PREZYDENT MIASTA PRUSZKOWA

WSR.271.4.17.2021 (149)

Dotyczy: postępowania na: „budowa wiaduktu łączącego ul. Grunwaldzka z ul. Warszawska w Pruszkowie”.

Numer nadany przez Zamawiającego: WSR.271.17.2021

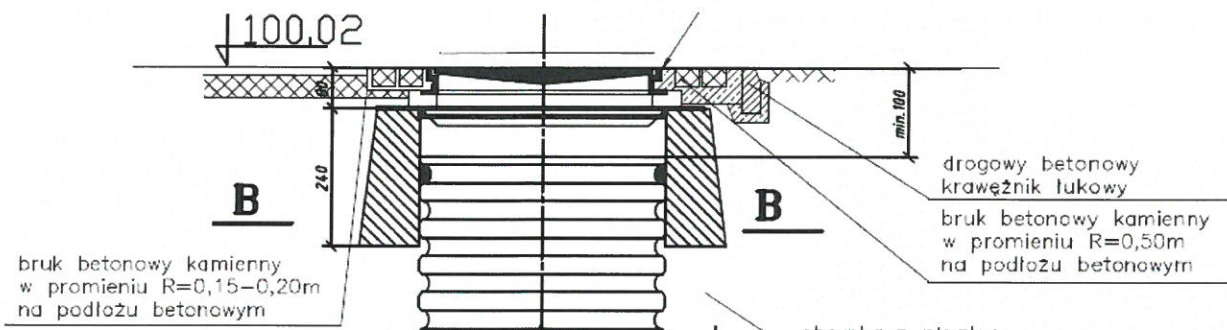
Pytanie nr 10:

Dotyczy kanalizacji deszczowej – zbiornika retencyjnego: w opisie technicznym wskazane jest, iż na połączeniu kanałów należy zastosować studnie wielofunkcyjne 1380x1380x1460 mm, w przedmiarze robót wyszczególnione są studnie systemowe 760x870 mm, natomiast na rysunku brak jest opisu. Wykonawca wnosi o doprecyzowanie.

Zamawiający informuje, że zgodnie z pkt 1.7, Rozdział II SWZ przedmiar stanowi materiał pomocniczy, zaś wyceny należy dokonać na podstawie dokumentacji projektowej. Należy stosować studnie systemowe o wymiarach 1380x1380x1460.

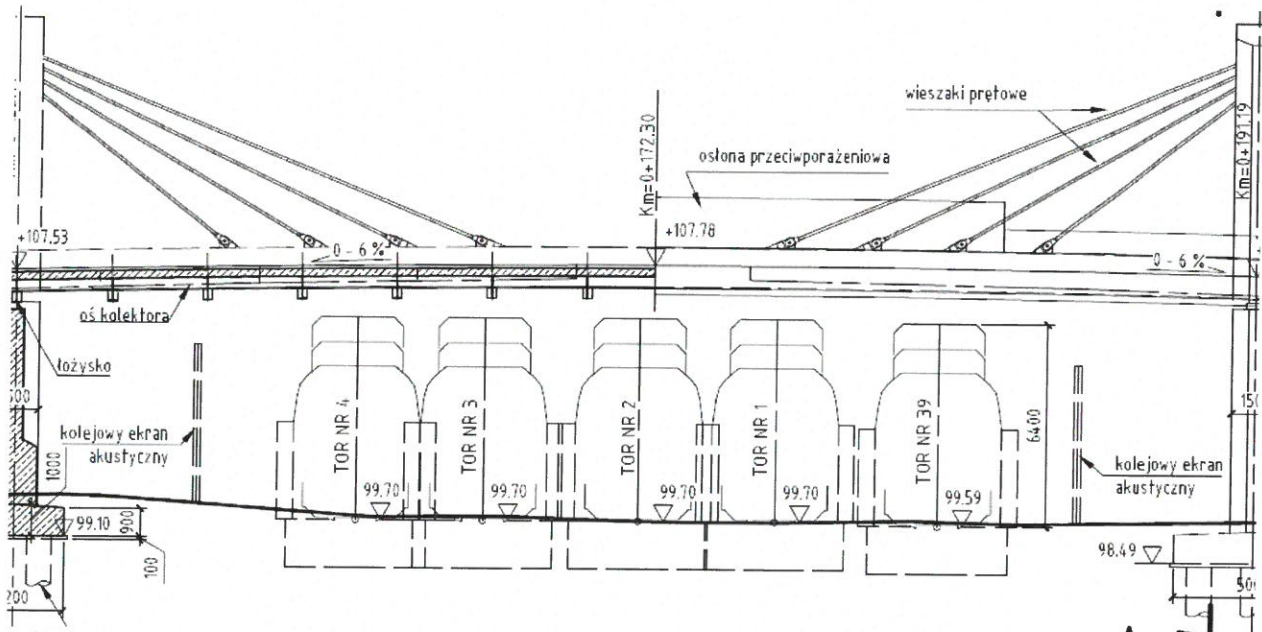
Pytanie nr 29:

Dotyczy branży mostowej. Prosimy o jednoznaczną odpowiedź – czy Wykonawca ma wycenić beton architektoniczny w elementach konstrukcyjnych zgodnie z SST M.13.01.01? Jeżeli tak to prosimy o wskazanie, których elementów konstrukcyjnych dotyczą wymagania dotyczące standardów dla betonów architektonicznych.

Zamawiający wymaga betonu o standardzie architektonicznym dla wszystkich widocznych elementów drogowego obiektu inżynierskiego, zgodnie z zapisami specyfikacji.
